補足説明資料

1. 来島ダムから神戸川に1滴も流していなかった1年間の平均日数

図1

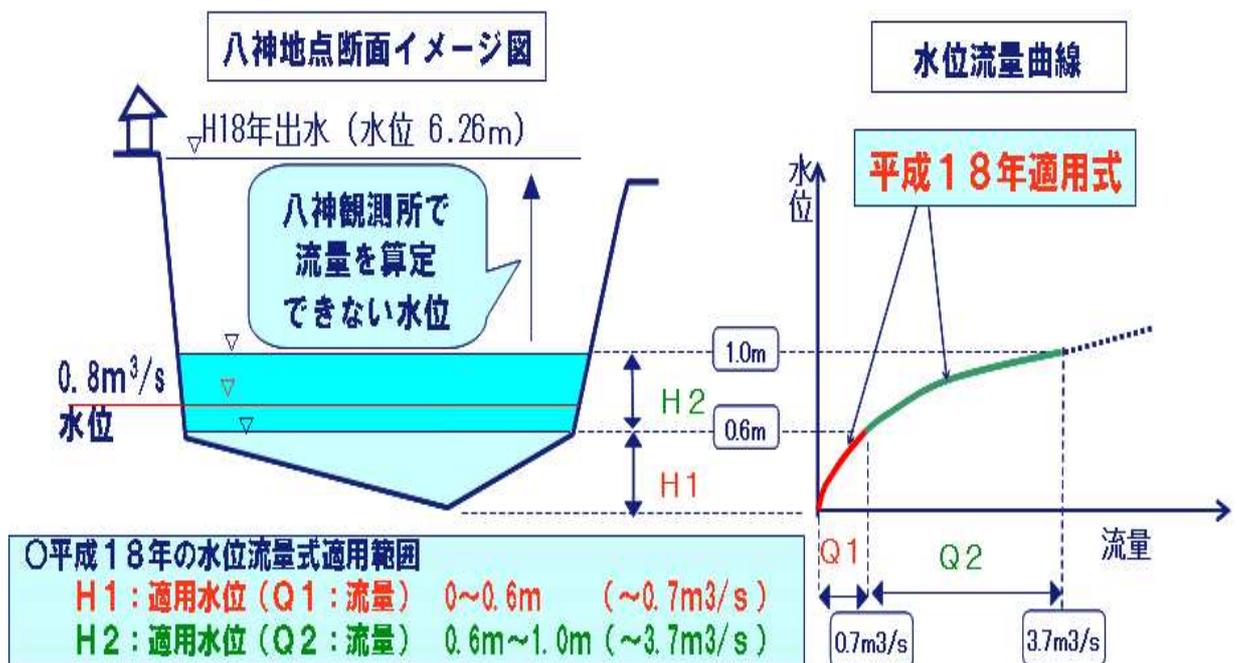
平成18年水害時における流量が、来島ダム洪水吐ゲートからの最大放流量478 m³/sより、直下流の八神流量観測所の流量が261 m³/sと少ない。流量データが信用できない。

図1.は、八神地点の河川断面のイメージ図と、水位流量曲線を示しています。河川の形状は、川底から岸に至るまで様々に変化しており、流量を算定するためには、その形状に応じた計算式が必要になります。

ご指摘の平成18年当時，八神観測所においては，河川の形状に応じて，川底から水深0.6m以下の部分（図1のH1）と，0.6mから1.0mの部分（図1のH2）の2つの算定式にもとづき，流量を計算していました。

例えば，水位1mの場合，流量は3.7m³/sです。

八神観測所では，前述のとおり，八神地点の流量0.8m³/sを確保するために，同地点の流量を把握する目的で設置したものであり，河川流量が少ない時の流量測定を目的としていますので，水位1mを超える部分の水位流量曲線は適用しておらず，この部分について正しい水量を算定することはできません。

したがって，回答書にも記載のとおり，八神観測所の観測データは，平成18年出水（水位6m超）のような高水位時に対応するものではなく，当社は，このデータをダム管理に用いておりません。

図2. 【貯水池の増減水量算定の考え方（増加の場合）】

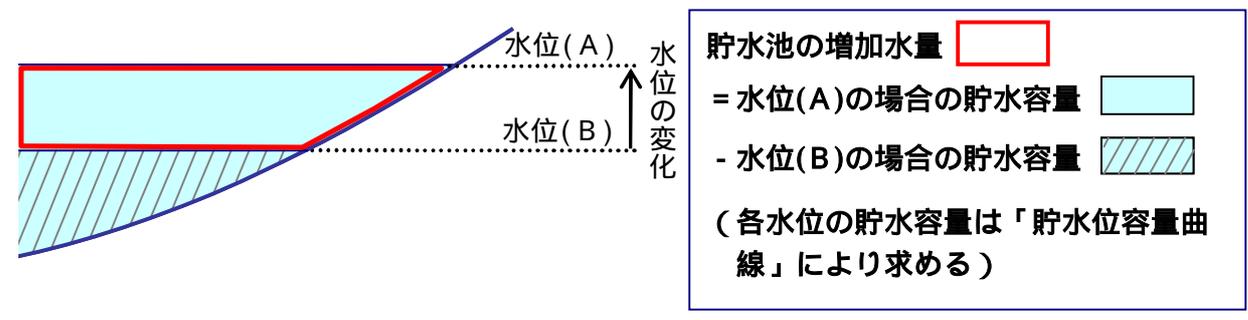
流入量の基本的な計算は貯水池の断面積に高さを乗じたもので計算されるものであり，57年経過して堆積や浸食により数百万 m^3 変化しているのに，計算が変更されていなく，流入量そのものが信用できない。

貯水池への流入量は，「貯水池の増減水量」と「ダムからの放流量」の合算により算定します。この計算方法は，ダム操作規程に定めて河川管理者の承認を受けたものです。

流入量を算定するための「貯水池の増減水量」については，「貯水位容量曲線」を使用し，図2のとおり，単位時間当たりの貯水池の水位変動から，貯水池の増加（あるいは減少）した水量を算定します。

「貯水位容量曲線」とは，建設時に測量した貯水池の地形データをもとに各貯水池水位に相当する貯水容量が算出できるよう設定された計算式です。
